第二セシウム吸着装置及び第三セシウム吸着装置に使用 する吸着塔の種類追加に関する補足説明資料

2020年6月18日

東京電力ホールディングス株式会社

■ 高性能A L P S：21塔／27塔を再利用可能と判断

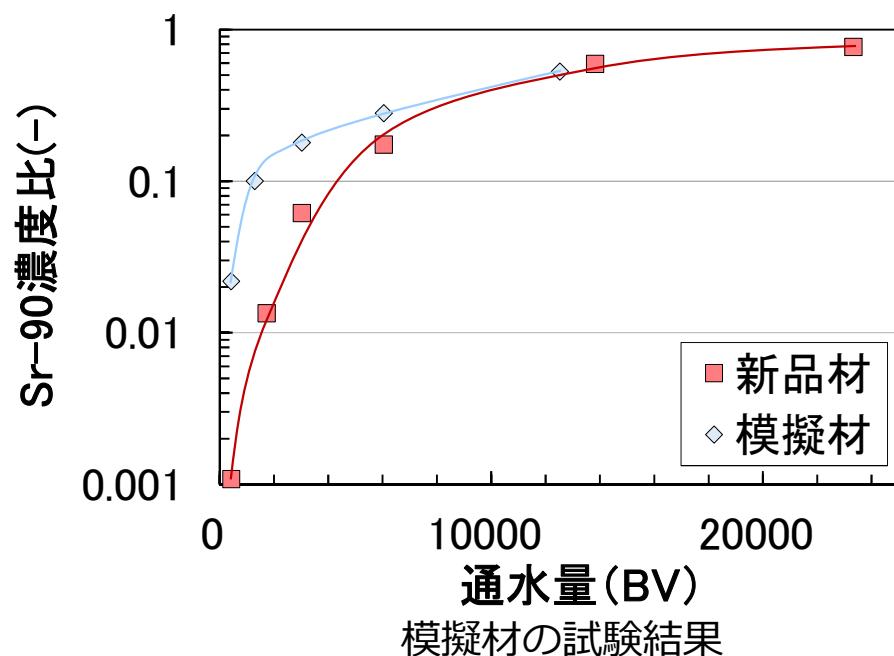
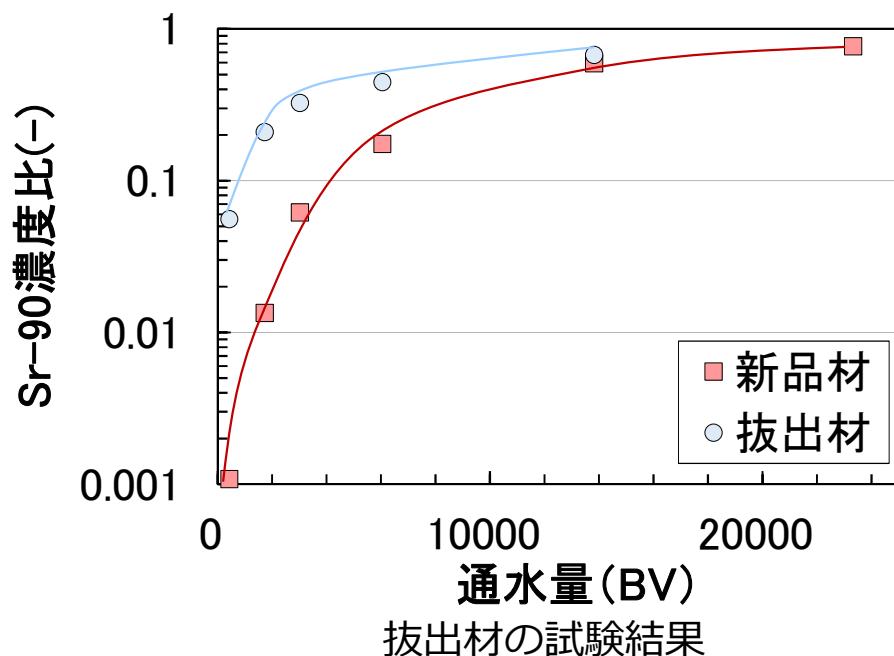
再利用を使用可能と判断した吸着塔の選定根拠を説明すること

運転履歴を調査し、以下の確認を行い21塔を再利用可能と判断した。なお、再利用時には改めてS A R R Y入口濃度を考慮して、再利用可能か評価する。

項目	確認事項	確認結果
Sr-90吸着量	高性能A L P S通水最終時のSr-90吸着量が、S A R R Y通水最終時の想定吸着量と比較して50%以下であること。	Sr-90吸着量の観点から、6塔を再利用不可と判断
通水最終時の吸着塔保有水水質	高性能A L P S通水最終時の吸着塔保有水のpHが、中性～弱アルカリ性であること。	使用済吸着塔保有水水質のpHが、全て中性～アルカリ性であることを確認
通水最終時の差圧	再利用時の初期差圧がS A R R YおよびS A R R Y II吸着塔と同等以下の差圧であることが見込まれること。	Sr-90吸着量の観点から再利用可能と判断した21塔について、ほぐし運転※による差圧低減効果を考慮すれば再利用時の初期差圧がS A R R YおよびS A R R Y II吸着塔と同等以下であると見込まれることを確認

※固着防止のため再利用前には必ず高性能多核種除去設備にて吸着塔の逆洗を実施する。
なお実機にてほぐし運転の試験を行い、差圧低減効果を確認済。
